15. august 2022 - Sagsnr. 22/16637 - Løbenr. 182243/22

## Vejprojekt – Lokalplan 0911-44, 6091 Bjert

Kolding Kommune har modtaget vejprojekt for byudviklingen af lokalplanområdet 0911-44 med adgang fra Stenderupvej, 6000 Kolding og kan meddele, at vejprojektet er godkendt på følgende vilkår:

Figur 1. Projektområdet.

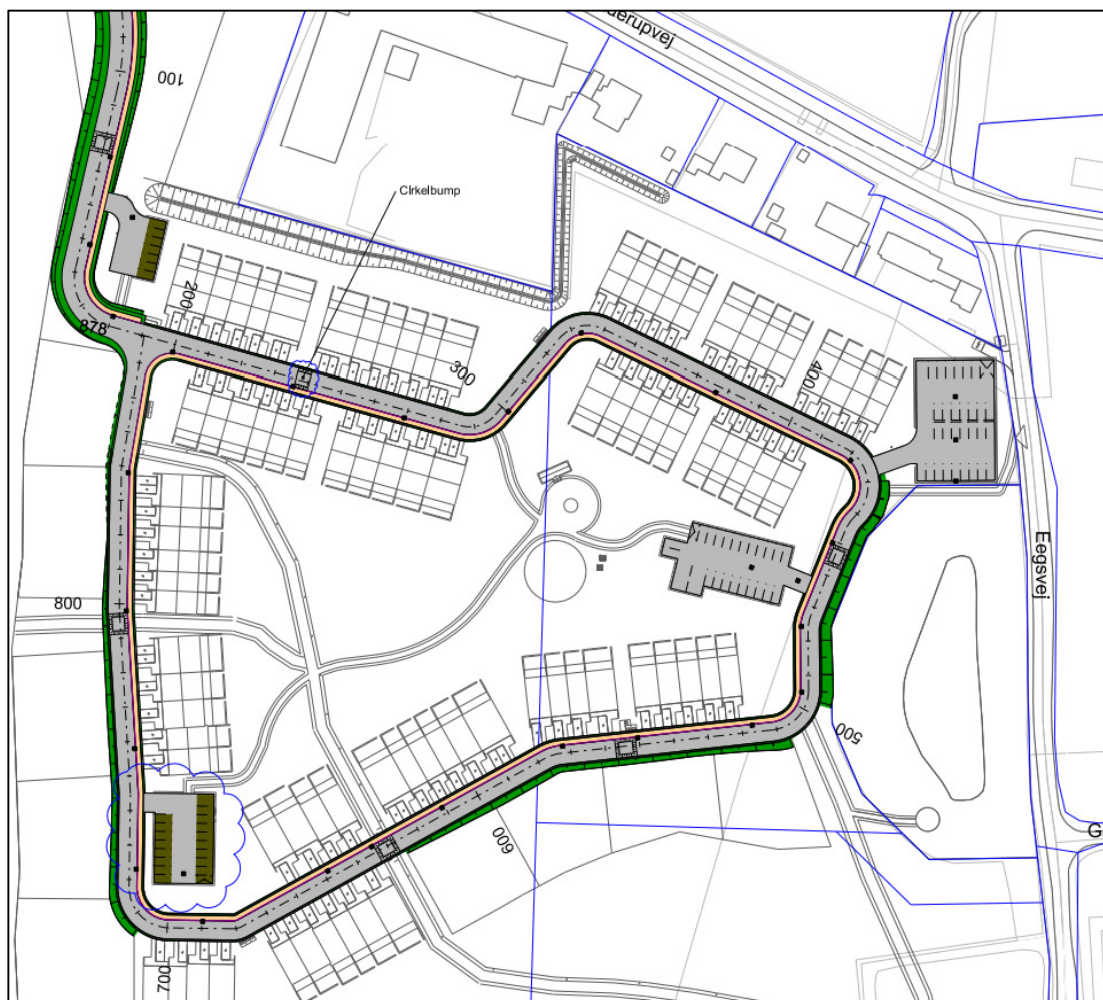
- *Flytning af E 55/E 56 tavlerne kan i dette tilfælde accepteres under henvisning til den korte afstand til nuværende placering og det nye kryds.*
- *I selve området afmærket med E 53 (30) skal det sikres, at der etableres farddæmpende foranstaltninger for hver 75 m jf. håndbog om farddæmpere pkt. 4.21.1 medmindre et sving kan fungere som farddæmper. (Note: Nye tegninger viser farddæmpere. Godkendt af Kolding Kommune)*
- *Den ubetingede vigepligt i området skal afmærkes med både B 11 og S 11.*
- *Affaldshåndteringen i området ses ikke nærmere beskrevet. Det skal sikres, at der ikke forekommer kørsel med lastbil i de "fælles parkeringsområder", da lastbiler ikke skønnes at kunne vende på disse områder uden unødigt bakning. Lastbilkørsel i disse områder anses for et trafikikkerhedsmæssigt problem, hvorfor der kan skiltes med C 23,1 ved indkørslen til disse områder.*

- *Adgangen til den sydvestligste parkeringsplads anses for at være trafiksikkerhedsmæssigt problematisk og bør flyttes jf. vejmyndighedens anbefaling. (Note: Nye tegninger viser den nye adgang godkendt af Kolding Kommune)*
